Włocławek, dnia 25.10.2023r.

**Wszyscy uczestnicy postępowania na sukcesywną dostawę różnego sprzętu medycznego
jednorazowego i wielorazowego użytku przez okres 24 miesięcy.
Znak postępowania: DZP/53/2023**

Dot. Części nr 5:

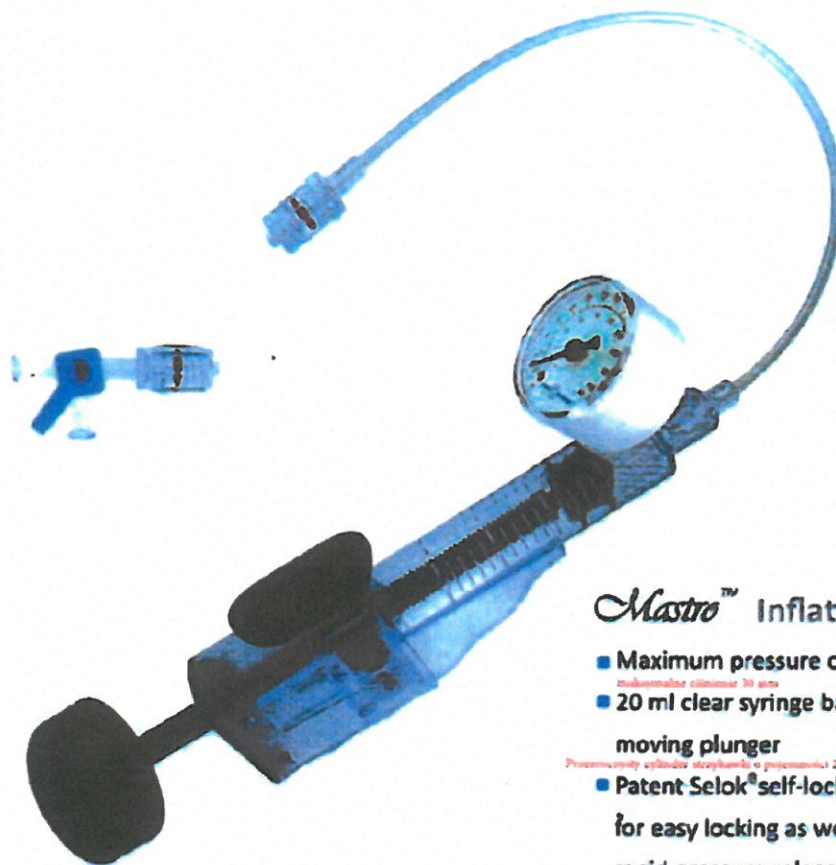
Prosimy o zmianę zakresu dla długości : 15-17cm , 20-23cm; 24-32cm; zamiast 15-16cm; 20-24cm; 28-32cm; co umożliwi składanie ofert wielu wykonawców.

Odpowiedź: Zamawiający dopuszcza zaproponowany zakres długości przy zachowaniu pozostałych parametrów opisanych w SWZ.

Dot. Części nr 96 poz.1:

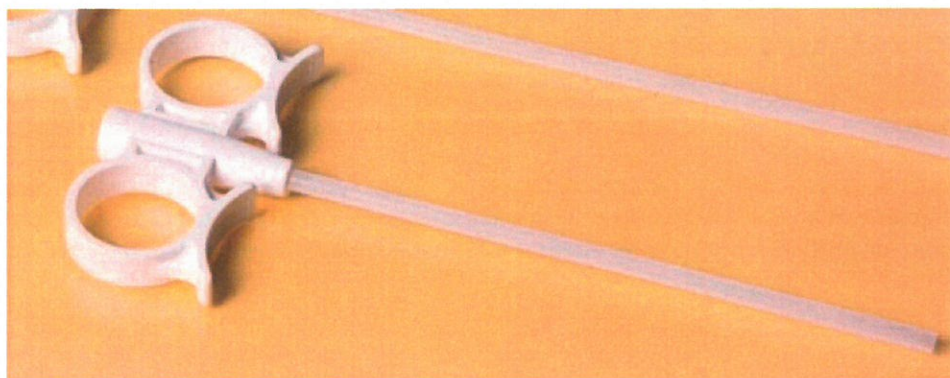
Czy Zamawiający dopuści produkty o niewielkich różnicach technicznych, lecz tej samej lub lepszej funkcjonalności:

Pozycja 1 – Czy Zamawiający dopuści aplikator, który nadaje się szczególnie do operacji wymagających dalekiego zasięgu, np. do małoinwazyjnych zabiegów laparoskopowych. Kaniula o długości 40 cm (nadmiar można uciąć) pozwala na łatwe naniesienie sproszkowanego hemostatyku na powierzchnię rany poprzez trokar.

Odpowiedź: Zgodnie z SWZ.

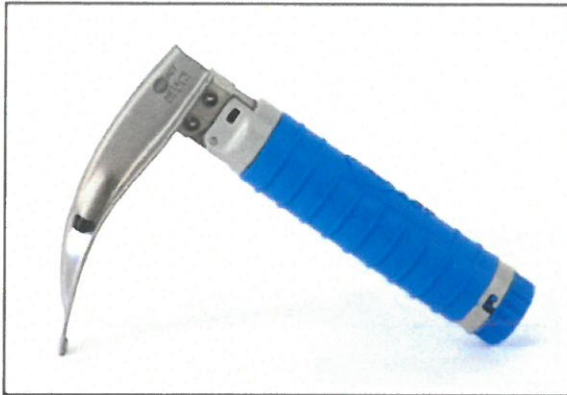
W ramach zwiększenia konkurencyjności ofert, prosimy Zamawiającego o dopuszczenie produktu na zasadzie równoważności ofert:

„Jednoczęściowy kompletny laryngoskop gotowy do natychmiastowego użycia, z załadowanymi bateriami oraz ze źródłem światła.

- rękojeść wykonana z ABS i Polyamidu z frezami zapewniającymi pewne trzymanie,
- łyżki metalowe ze stopu stali nierdzewnej o profilu przypominającym profil łyżki wielorazowej, z silnym skupionym i niezawodnym LEDowym źródłem światła, koniec dystalny łyżki zaokrąglony, atraumatyczny. Na łyżce wyraźne kodowanie kolorystyczne rozmiaru widoczne wzdłuż profilu, ponadto: Typ, rozmiar łyżki. Na opakowaniu jednostkowym widoczne: Typ, rozmiar łyżki, numer LOT, REF, termin ważności. Całość pozbawiona lateksu. Opakowanie jednostkowe foliowe z perforacją celem łatwego/szybkiego wyjęcia. Laryngoskop w komplecie z łyżkami: Macintosh w rozmiarze 2,3,4 oraz Miller w rozmiarze 00,0,1,2,3,4.”

Odpowiedź: Zamawiający dopuszcza.

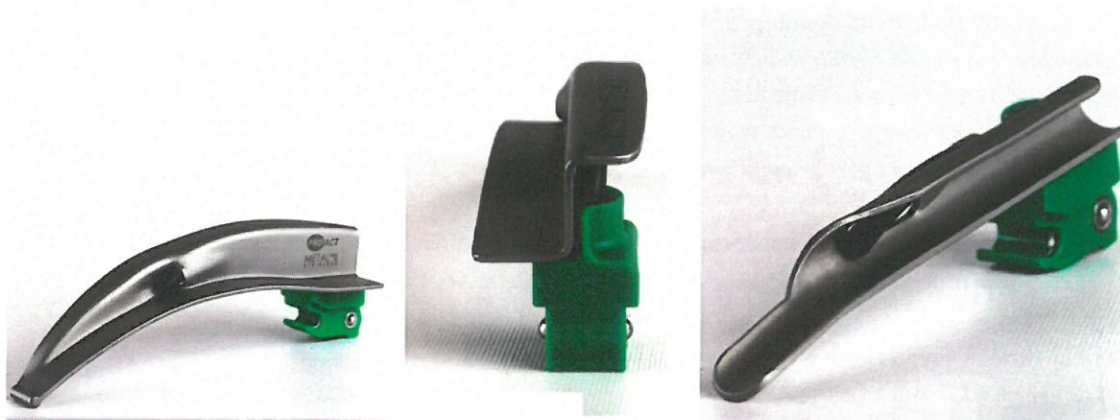
#00- morski / dł. 44.0 mm x szer. 10.5 mm

#0 - fioletowy / dł. 55.0 mm x szer. 10.5 mm

#1 - pomarańczowy / dł. 81.0 mm x szer. 10.5 mm

#2 - szary / dł. 131.0 mm x szer. 13.0 mm

Odpowiedź: Zamawiający dopuszcza, jeśli termin ważności wynosi minimum 24 miesiące.

Część 17, pozycja 2:

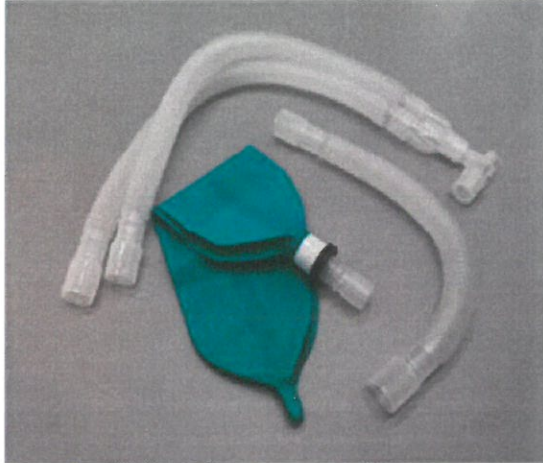
Czy Zamawiający dopuści koc ogrzewający w rozmiarze 110x210cm, wykonany z włókniny PP 25g/m², oraz poliestrowego wypełnienia 80g/m²?

Odpowiedź: Zamawiający dopuszcza.

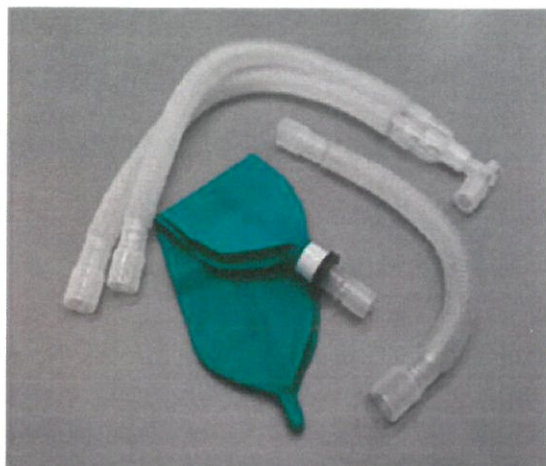
- Wykonany z wysokiej jakości EVA oraz PP
- Uniwersalne połączenie 22M/15F oraz 22F umożliwiające podłączenie do kompatybilnych produktów oraz urządzeń do wentylacji mechanicznej lub aparatu do znieczulenia
- Regulowana długość obwodu umożliwiająca dopasowanie długości układu oddechowego oraz optymalizację przestrzeni martwej
- Rozciągliwe ramiona o długości max 160 cm, połączone łącznikiem Y
- Dodatkowa rozciągliwa rura o długości max 100 cm
- Bezłateksowy worek oddechowy o pojemności 1 litra lub 3 litrów oraz łącznik
- Rozłączalne kolanko z portem Luer-Lock z koreczkiem
- Jednorazowego użytku
- Nie zawiera lateksu
- Nie zawiera ftalanów
- Sterylny, sterylizowany tlenkiem etylenu
- Pakowanie: 1 sztuka / papier-folia

NUMER KATALOGOWY	PRZEZNACZENIE	ŚREDNICA RUR	DŁUGOŚĆ OBWODU (MIN / MAX)	DŁUGOŚĆ DODATKOWEJ RURY (MIN / MAX)	POJEMNOŚĆ WORKA
OBWD-1601L	DZIECI	15 mm	60 cm / 160 cm	35 cm / 100 cm	1 L

Odpowiedź: Zamawiający dopuszcza.

Część nr 65 poz. 5 i 6 (Maski tlenowe)

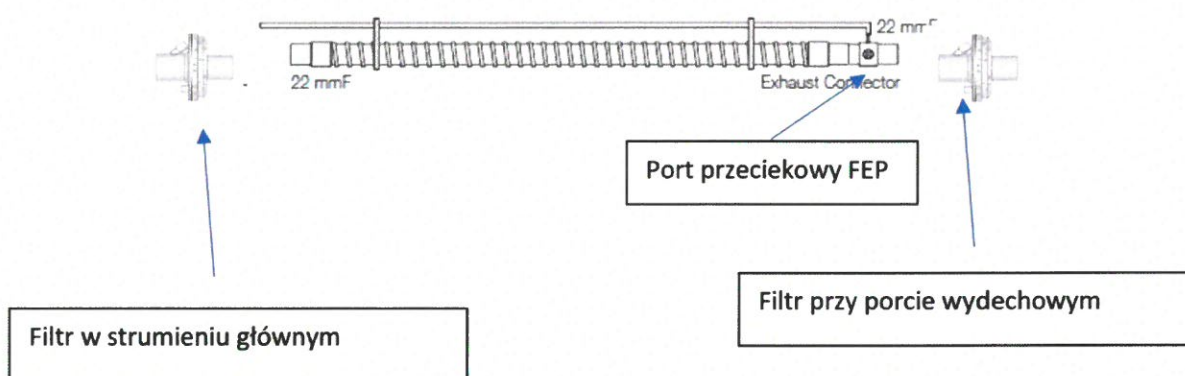
Czy Zamawiający dopuści maski czyste mikrobiologiczne jak pozostałe produkty z tego samego pakietu w opakowaniu zbiorczym 125 szt ?

Odpowiedź: Zamawiający dopuszcza.
